Reaktivierung des SPNV WLE-Strecke Sendenhorst - Münster

3. Deckblatt vom 09.07.2025
zum Antrag vom 08.05.2020

Genehmigungsplanung

Ergänzung zum Erläuterungsbericht

Abbildung 1: Auszüge aus den Anlagen 3.5 und 3.6 des Schallgutachtens zum 2. Deckblatt. Mit Darstellung des Bereichs, in dem sich die Trassierung nach Süden verschiebt (pinke Volllinie) und grobe Darstellung der neu geplanten Trasse im Bestand (pinke Strichlinie).

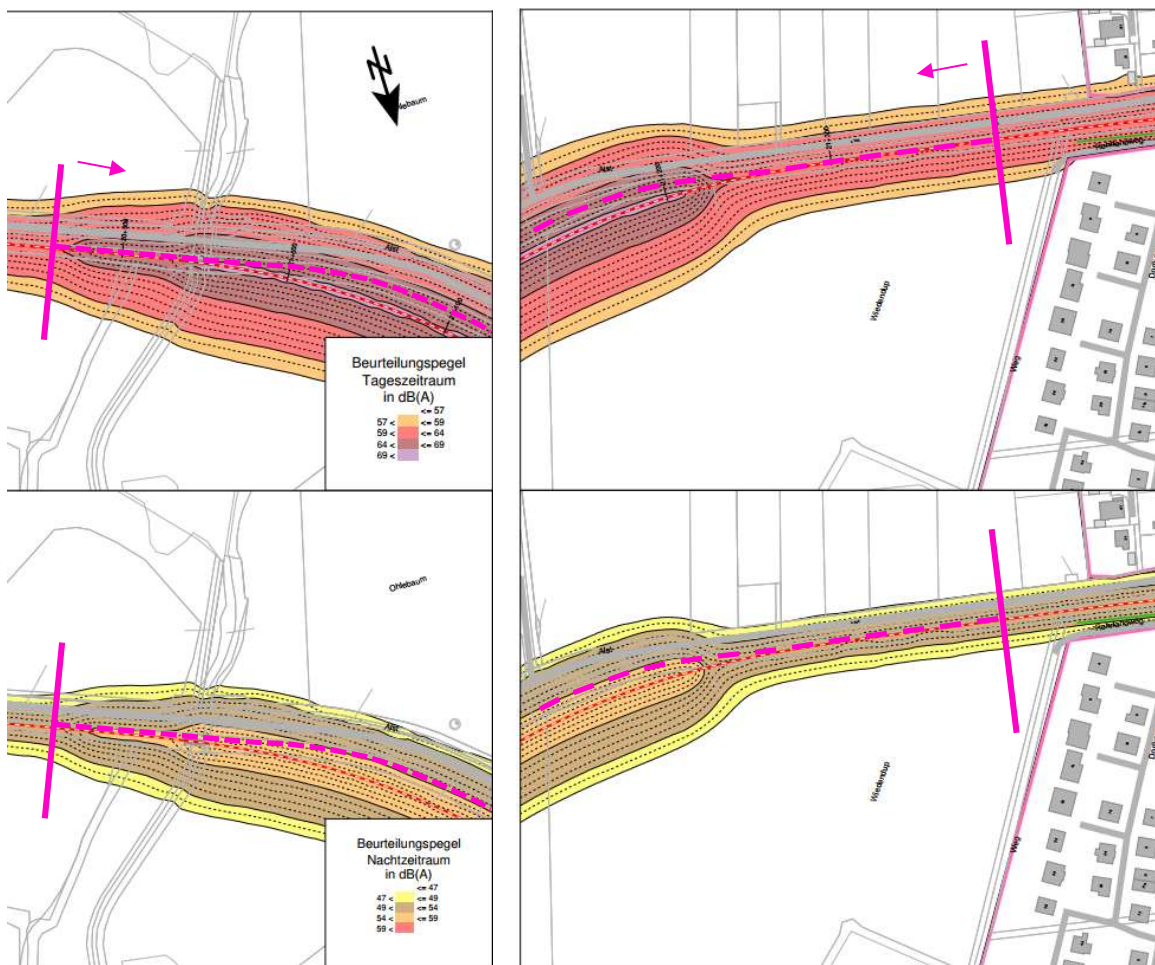
Im vorliegenden Verfahren wird der Verlauf der Eisenbahntrasse im außerörtlichen Bereich geändert. Ursprünglich war eine Trassenführung mit einer Abweichung von 3 Metern zur aktuellen Bestandstrasse geplant. Aus technischen und planerischen Gründen wird diese Variante nun verworfen.

Stattdessen erfolgt die Planung im aktuellen Deckblatt wieder entlang der bestehenden Trasse.

Durch die Rückverlegung der Planung um 3 Meter auf die ursprüngliche Bestandstrasse ergeben sich im Bereich der Schallemissionen keine signifikanten Änderungen. Die Schallemissionen werden von der neuen, auf der Bestandstrasse verlaufenden Plantrasse

ausgehen. Die im Isophonenlageplan des 2. Deckblatts dargestellten Werte und Belastungen zeigen, dass im relevanten Abschnitt keine schutzwürdigen Gebäude im Sinne der 16. BImSchV vorhanden sind (siehe Abbildung 1). Es resultieren somit keine neuen oder zusätzlichen Schutzfälle – weder für die Tages- noch für die Nachtzeit - im Bereich der Trassenverschiebung.

Im 2. Deckblatt wurde mit einem Kurvenradius von 480 m gerechnet, im aktuellen Verfahren wird der Kurvenradius des Bestands, welcher 300 m beträgt, zugrunde gelegt. Nach Tabelle 11 der Schall 03 ist mit keiner höheren Schallbelastung zu rechnen. Der Zuschlag für Kurvenfahrgeräusche bleibt somit konstant.
